MEANWELL (MW) 社製 LED ドライバーのケーブル変更通知

MEANWELL社製LEDドライバーの入出力ケーブルが変更されました。
本通知は弊社から2017年1月16日付けにて、HPにアップしておりますが
一部、修正箇所が判明致しましたので改めてご通知致します。
(詳細は次ページ以降をご参照下さい)

2017年6月23日
MEAN WELL 代理店: 株式会社 協和
東京都台東区上野3-2-1
エクセレントビル5F
TEL: 03-6806-0643

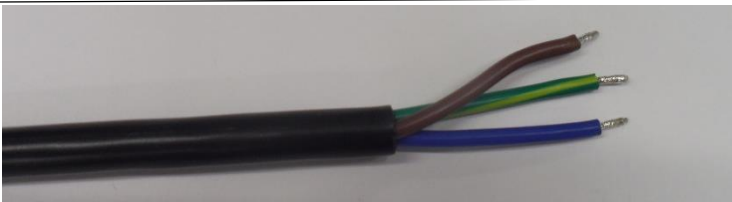
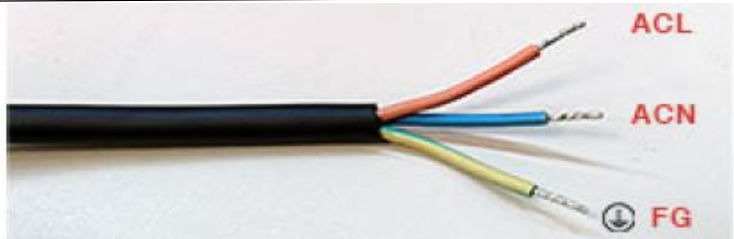
3. 変更内容(2): ラベル変更

- [1]中国語&容量追加
- [2]入力部表記
- [3]入力部(表記)表記
- [4]UL、ENEC、CCCマーク追加
- [5]Tc MAX規定位置表記
